Chemnitz, 7. Juli 2017

## **Stellungnahme zum Vorhaben „Lebendige Luppe - Wiederherstellung ehemaliger Flussläufe der Luppe im Bereich der Burg- und Elster-Luppe-Aue“**

Ihr Schreiben vom 01.06.2017  
Ihr Zeichen: L42-0522/529/12

Bestandsgewässer - ökologischer Zustand (Anl 9\_LL\_151207\_PPT\_EU-WRRL.pdf - Folie 8)

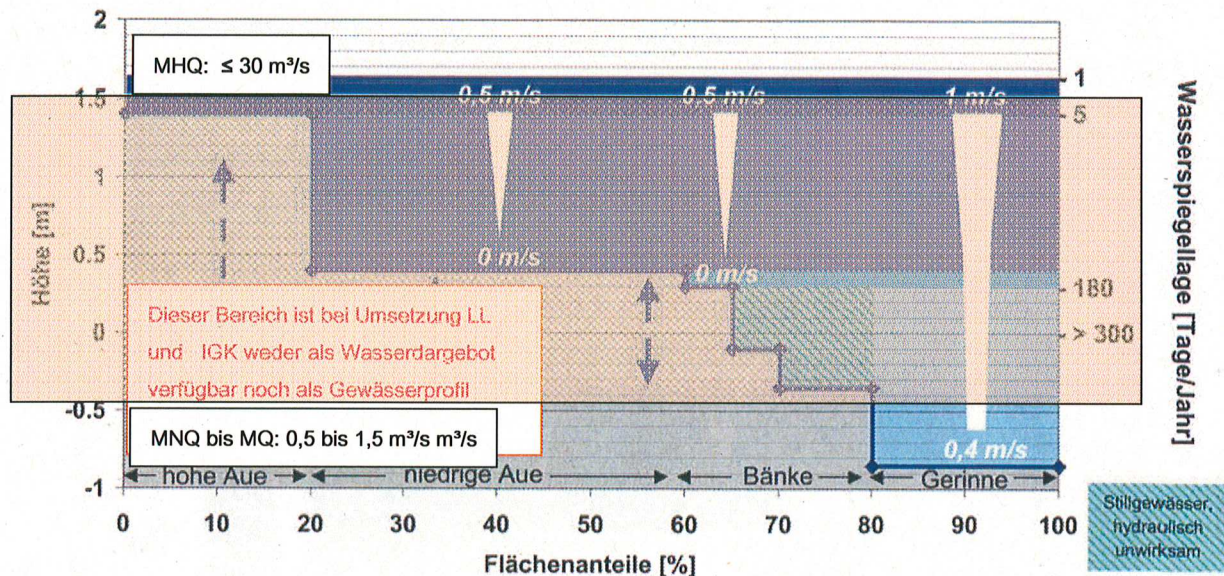
Aus der vorangestellten Übersicht kann man entnehmen, dass der derzeitige Zustand nach der WRRL für alle betroffenen Oberflächenwasserkörper (OWK) - bis auf OWK

Weißer Elster - schlecht ist (sowohl chemisch als auch biologischer Zustand bzw. ökologisches Potential, vgl. Anlage 9 Tischvorlage, S. 10). Für die betroffenen OWK wird eine Zielerreichung erst bis 2027 erwartet und es sind dementsprechend Fristverlängerungen bis 2027 beantragt worden. Ein Wiedervernässigungsprojekt wie die LL, wird wohl kaum ohne eine Verschlechterung im Sinne von Art. 4 Abs. 1 lit. a WRRL für ein bestehendes Gewässer durchzuführen sein, da erhebliche Eingriffe in die OWK's geplant sind, die sich auf die biologischen und chemischen Qualitätskomponenten negativ auswirken. Zudem ist die Rspr. des EuGH in Bezug auf eine Verschlechterung des biologischen Zustands zu beachten, der ausdrücklich festgestellt hat, dass jede negative Einwirkung auf eine bereits als schlecht eingestuften biologischen Qualitätskomponente, als Verschlechterung des Zustands anzusehen ist (EuGH, Urt. 1.7.2015 - C-461/13). Die in Anlage 9 der Tischvorlage (bgmr 2015, S. 12) enthaltene Feststellung, es wäre für kein OWK eine Verschlechterung zu erwarten, ist fachlich nicht unterlegt und fehlerhaft. Die darin getroffene Feststellung orientiert sich nicht an der Rspr. des EuGH zum Verschlechterungsgebot (Auswirkungen auf ökologische Qualitätskomponenten) und kann daher nicht nachvollzogen werden. Eine Verschlechterung ist anhand von den Beeinträchtigungen auf die Qualitätskomponenten nach Anhang V WRRL zu prüfen. Zudem ist die beabsichtigte Sohlerhöhung der Nahle ein erheblicher Eingriff in das Gewässerbett, was mindestens Auswirkungen auf die Qualitätskomponenten Hydromorphologie, Fischfauna, Makrozoobenthos und Phytoplankton der Nahle hat (die näher auf einen Qualitätskomponentensprung untersucht werden müssen). Da die Nahle nicht als eigenständiger OWK ausgewiesen ist, muss die Nahle entweder nachträglich als ein eigener OWK ausgewiesen werden oder einem ausgewiesenen OWK zugeordnet werden, um die Umweltziele zur Anwendung zu bringen. Die in der Bundesrepublik Deutschland vorherrschende Praxis, kleinere Gewässer durch die Nichtausweisung als Wasserkörper oder durch die fehlende Zuordnung zu größeren Wasserkörpern aus der Anwendung der Umweltziele der WRRL auszuklammern, ist europarechtswidrig (vgl. Möckel/Bathe, DVBl. 2013, 220; European Water Directors, Identification of water bodies, 2003, S. 12). Zugleich verstößt eine solche Verwaltungspraxis auch gegen die Bestimmungen des WHG (§ 27 WHG), da das WHG für alle oberirdischen Gewässer gilt, folglich sind die Bewirtschaftungsziele für alle Oberflächengewässer bindend und nicht nur für solche, die als Wasserkörper ausgewiesen sind. Dies ist bei der WRRL-Verträglichkeitsprüfung zu berücksichtigen. Sollte das Ergebnis der WRRL-Verträglichkeitsprüfung eine Verschlechterung des Zustands für ein oder mehrere OWK sein, so ist daran anschließend eine Alternativenprüfung gem. Art. 4 Abs. 7 lit. d WRRL durchzuführen. Diese Alternativenprüfung ist unter Berücksichtigung aller in Frage kommenden Alternativen durchzuführen und beinhaltet daher auch Alternativen, die nicht durch den Vorhabenträger als Variante angeführt worden sind. Sollte das Projekt LL in Richtung Typ 17 (LL wird Hauptgewässer, Var 2 oder 4+) entwickelt werden, so könnte es als prioritäre Maßnahme zur Erreichung des Ziels der EU-WRRL im Rahmen der Anhörung zum Entwurf der Bewirtschaftungspläne sowie der
